Projet d'aménagement du parc éolien du Massif du Sud

Rapport complémentaire 3
Volume 6
Version finale

RAPPORT
COMPLÉMENTAIRE 3

Cette section présente les réponses de Saint-Laurent Énergies aux questions et commentaires de la Direction des évaluations environnementales (Dossier no. 3211-12-134) déposés le 30 juin 2010.

Figure 1 Pics de migration des oiseaux de proie au belvédère Raoul-Roy au printemps 2008 et correspondance avec les dates d'inventaire par virée (♦) et par station d'observation (♠) dans la zone d'étude

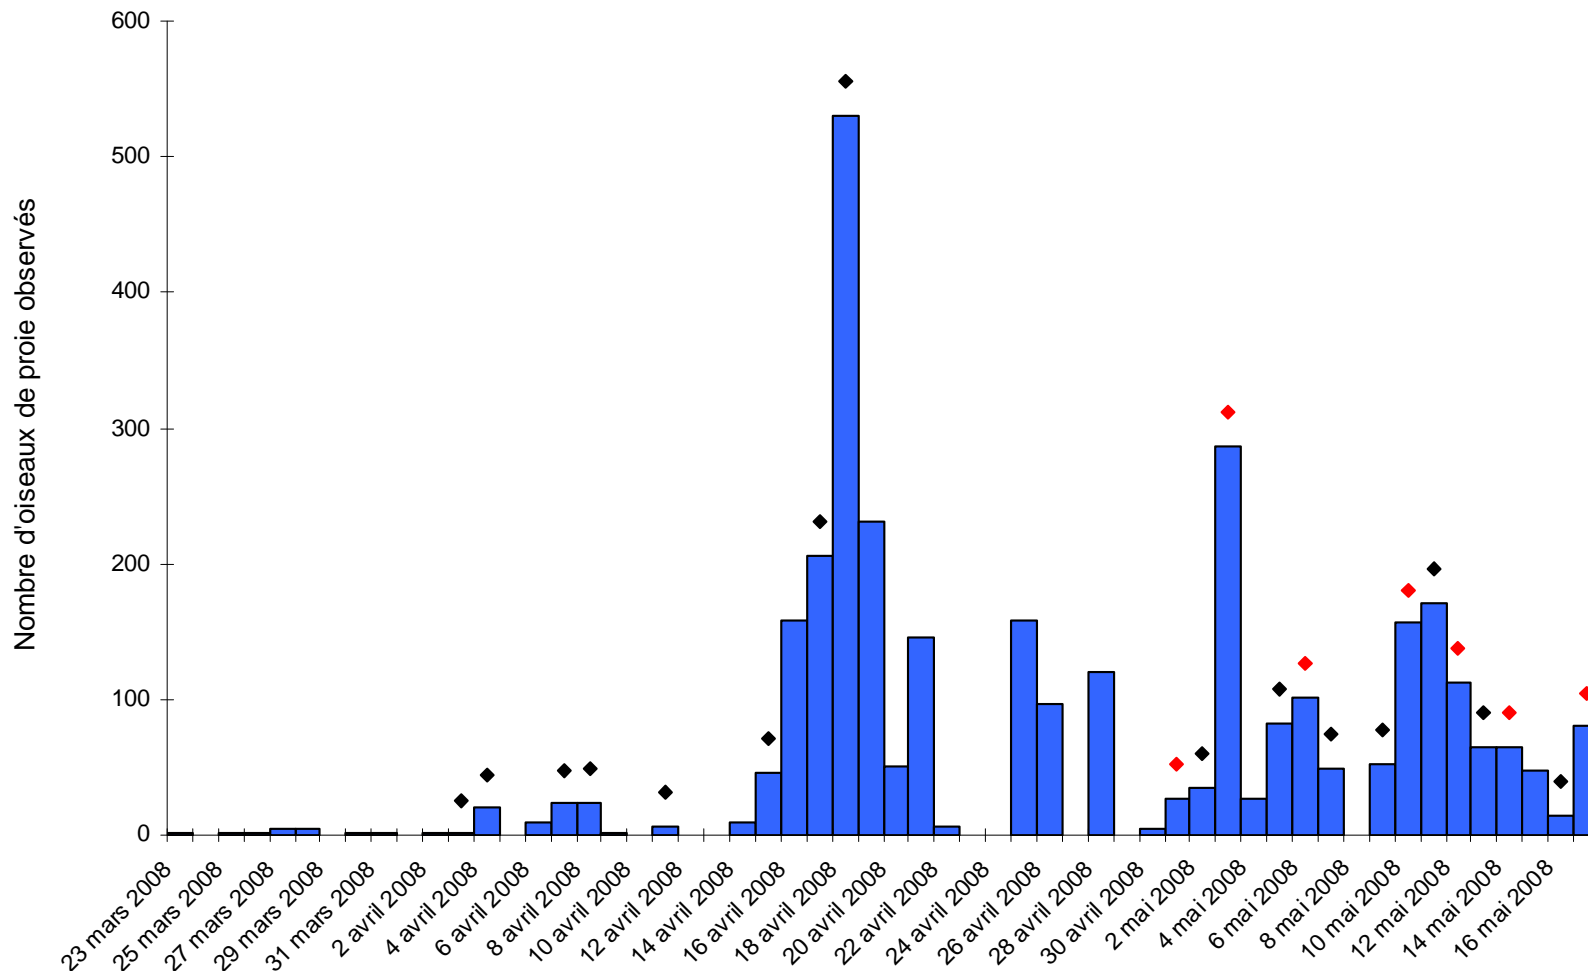
QC-25 Les réponses aux questions 56 et 57 ne sont que partiellement satisfaisantes. Afin de comparer les résultats de migration de ce projet avec ceux des Observatoires d'oiseaux au Québec (rapaces et passereaux lorsque disponibles) pour une période donnée (printemps et automne), il faut séparer les résultats par jour et présenter toutes les séries temporelles sur un même histogramme. Tel que mentionné, les pics de migration pour plusieurs espèces se produisent souvent lorsque les conditions météorologiques à grande échelle sont favorables et ces pics de migration peuvent se produire sur de très grandes étendues. Par conséquent, il est utile de comparer les données de migration du projet avec la séquence quotidienne de migration (RQC-56 et RQC-57).

RQC-25 Nos prenons bonne note de ces commentaires. Les figures suivantes font la correspondance entre les pics de migration d'oiseaux de proie au belvédère Raoul-Roy et à l'Observatoire d'oiseaux de Tadoussac et les dates couvertes par les inventaires par station d'observation et par virée dans la zone d'étude. Ainsi, la plupart des journées propices aux migrations d'oiseaux auraient été couvertes par les inventaires dans la zone d'étude. La période du 20 au 28 avril fut couverte par les inventaires réalisés au printemps 2010.

Figure 3 Nombre moyen de jours avec intempéries (> 5 mm de précipitations) à la station d'Armagh et de Tadoussac (source : Environnement Canada (2004). Les zones ombragées correspondent aux périodes de migration couvertes par les inventaires de l'avifaune)

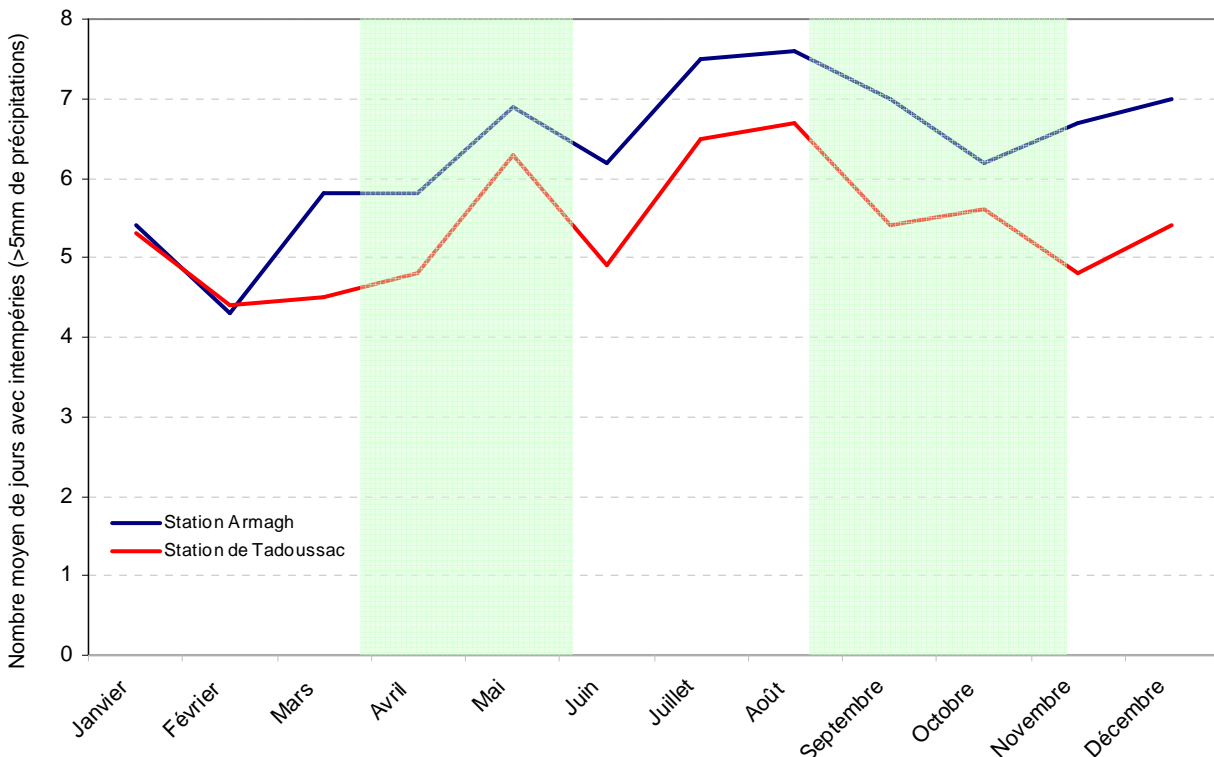
QC-28 La réponse à la question 62 n'est que partiellement satisfaisante. Il serait pertinent de mettre en perspective le nombre moyen de jours d'intempérie en lien avec les périodes de migration afin d'avoir une idée du risque, spécialement pour les espèces en péril. L'analyse de la hauteur des vols sans les données moyennes d'intempérie durant les périodes critiques est limitée. Plus il y aura des intempéries durant la migration, plus il y aura des oiseaux qui voleront bas et qui seront à risque de collision. Il faudra tenir compte de cet aspect dans l'analyse de certitude des risques d'impact du projet sur les oiseaux durant la période de migration (RQC-62).

RQC-28 Le nombre moyen de jours d'intempéries (plus de 5 mm de précipitations) pendant les périodes de migration printanière et automnale demeure faible dans le secteur de la zone d'étude, soit entre 5 et 8 jours mensuellement pour la station d'Armagh, ce qui diffère peu de ce qui prévaut à Tadoussac (voir figure 3 ; données tirées d'Environnement Canada, 2004). Les risques de collisions entre les oiseaux en déplacement migratoire et les éoliennes lors de telles conditions météorologiques sont donc relativement faibles.

Carte 1
Proposition de modification au projet en fonction de la grive de Bicknell et mesures compensatoires proposées

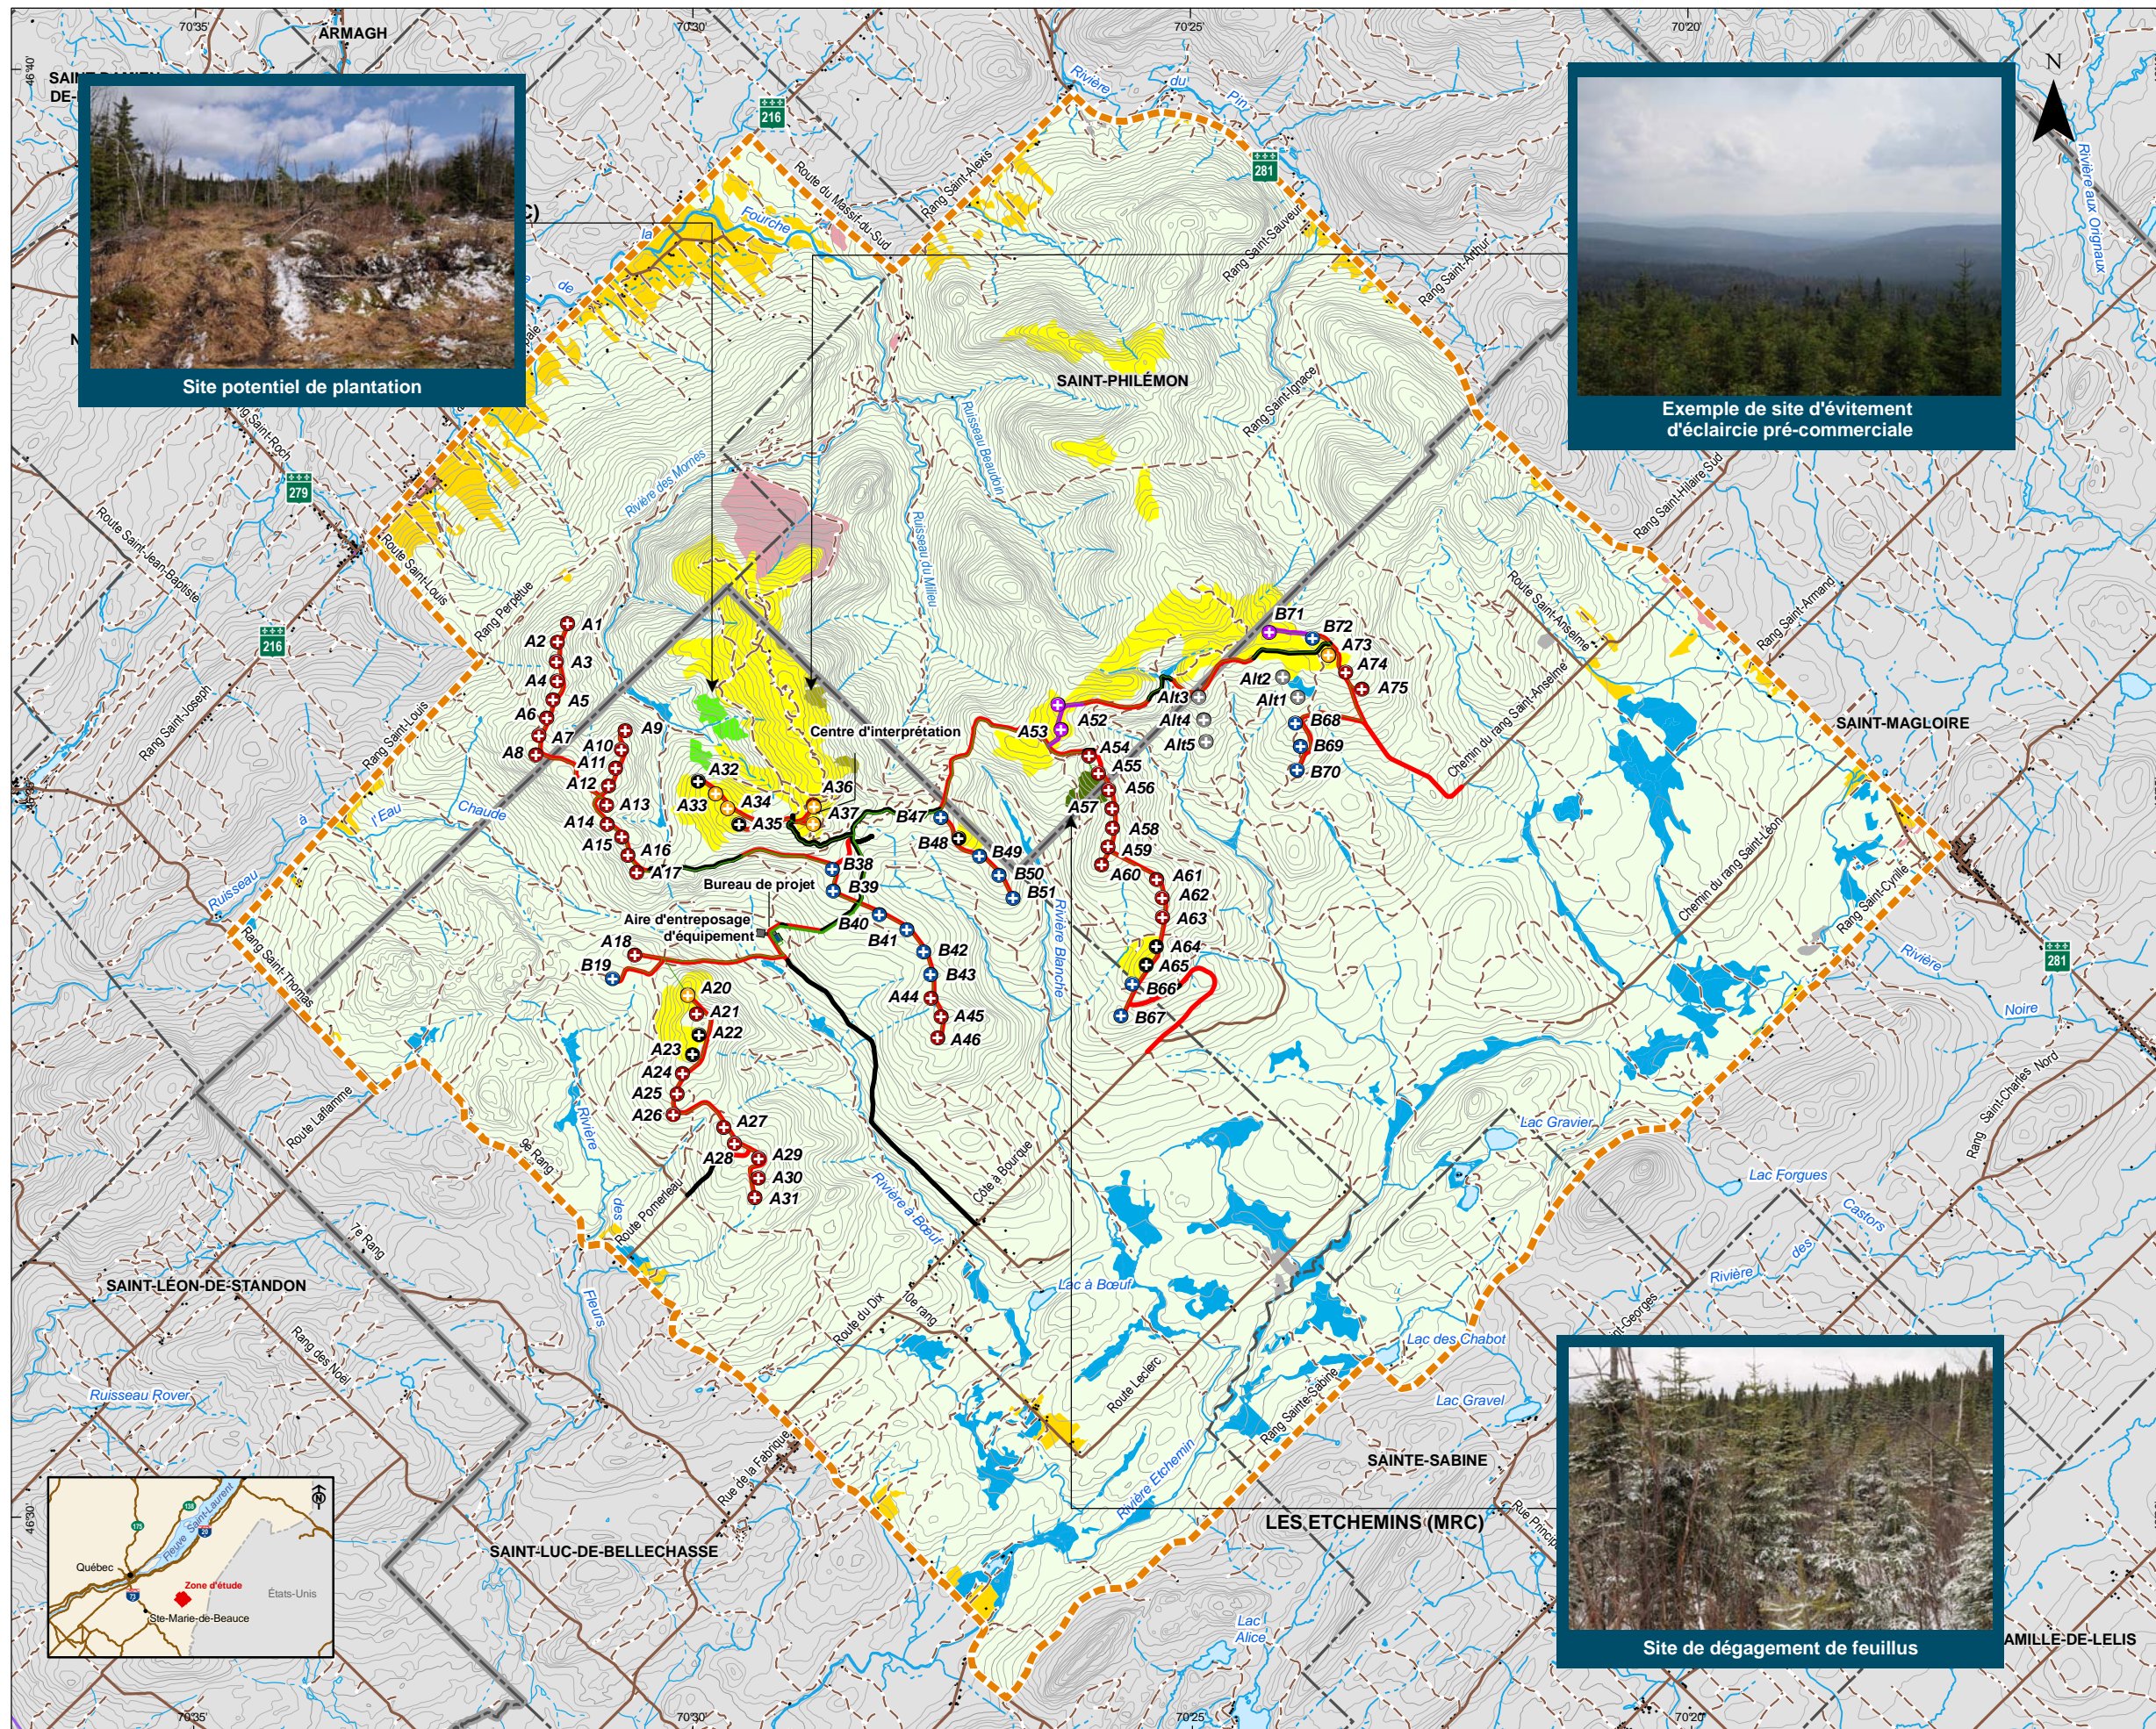
QC-31 En réponse à la question 49, l'initiateur n'a pas déposé de nouveau plan d'implantation prévoyant le retrait et le déplacement des éoliennes et des chemins d'accès qui sont situés dans l'habitat le plus important pour la survie de la grive de Bicknell, bien qu'il mentionne y travailler. Cinq sites alternatifs pour l'implantation d'éoliennes sont proposés, mais aucune hypothèse conséquente de retrait d'éoliennes ou de modification du réseau routier n'est encore proposée. Par ailleurs, aucun tracé de chemins d'accès à ces éoliennes n'est encore disponible.

Plusieurs modifications à l'implantation des éoliennes et des chemins d'accès permettraient de diminuer le déboisement dans l'habitat de la grive de Bicknell. Avec les propositions qui sont avancées dans cette réponse, seulement 8,43 ha de superficie seraient déboisés dans l'habitat. Comparativement à la dernière version du plan de déboisement, c'est une diminution de plus de 75 % soit de 34 ha à 8,43 ha. Pour obtenir une telle diminution, les modifications suivantes sont proposées :
